Presentazione di osservazioni relative a:

Procedura di Verifica di Assoggettabilità a VIA (VA) e di Valutazione di Incidenza di competenza regionale

Verifica di Assoggettabilità a VIA ai sensi dell'art. 19 del D. Lgs. 152/06 e ss. mm. ii., presentata dalla Edison Rinnovabili Spa, relativa all'intervento avente ad oggetto "REALIZZAZIONE DI UN IMPIANTO EOLICO NEL COMUNE DI TORREBRUNA (CH), CON UNA POTENZA NOMINALE PARI A 22,5 MW"

24/0503158

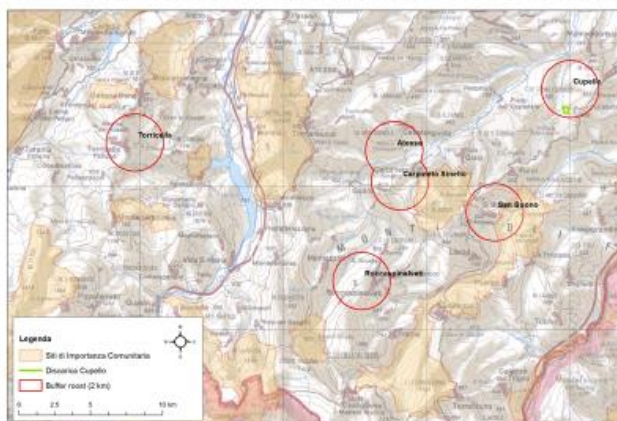
Le modalità e tempi delle osservazioni indicate sono del tutto insufficienti e non significative, non a caso specie come il Nibbio reale che frequenta regolarmente l'area con diversi esemplari sembra di presenza sporadica, al riguardo è sufficiente consultare i dati riportati nei report annuali sulla specie in Abruzzo compresi nei dati raccolti a scala europea nell'ambito del Life Milvus <https://www.google.it/url?sa=t&rct=j&q=&esrc=s&source=web&cd=&cad=rja&uact=8&ved=2ahUKewj814vCqf2KAxVY2QIHHTuuAEMQFnoECD8QAQ&url=https%3A%2F%2Flifemilvusproject.it%2Fil-nibbio-reale-in-italia%2F&usg=AOvVaw2M1m6XkWg3FyeRmmL0UR3Y&opi=89978449>

In realtà sarebbe bastato acquisire i dati, peraltro noti anche alla CE, sulla presenza della specie raccolti in zona da 15 anni da associazioni come la S.O.A. e da Enti pubblici per scrivere cose corrette. Nella seguente *slide* si nota ad esempio come l' area in argomento sia centrale rispetto ai *roost* principale dei nibbi oggetto di censimenti annuali.

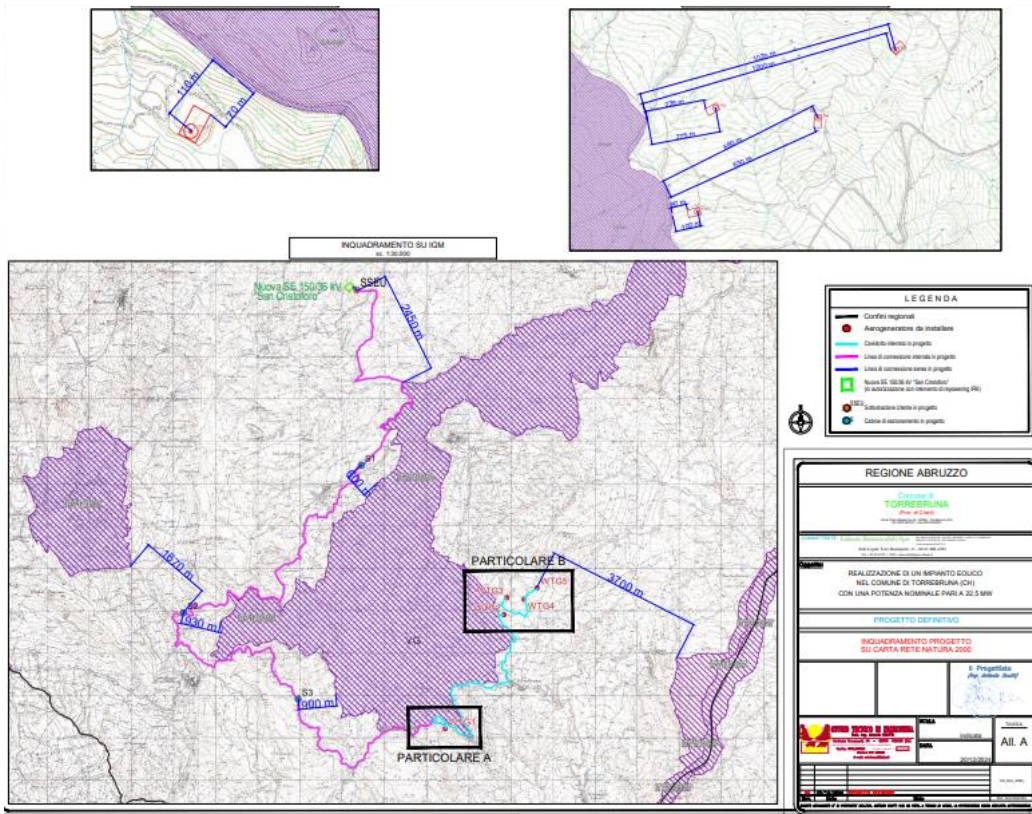
Considerato che le conseguenti **misure di conservazione sito specifiche comprese nel PIANO DI GESTIONE DEL SIC "MONTI FRENTANI e F IUME TRESTE" IT7140210 ed approvate con DGR 476 del 05/07/2018** prevedono il divieto di installazione di impianti eolici e fotovoltaici a terra, fino ad almeno 1 km oltre il confine dell'area SIC, laddove l'area esterna al SIC ricade in un'area IBA, come nel caso in esame si riportano le distanze tra le pale eoliche e il SIZ/ZSC

WTG1	70 m.
WTG2	100 m.
WTG3	275 m.
WTG4	630 m.
WTG5	1000 m.

Appare quindi di palese evidenza che la Regione Abruzzo non possa e non debba autorizzare la installazione degli aerogeneratori di cui al progetto in esame anche al fine di evitare conseguenti azioni legali.
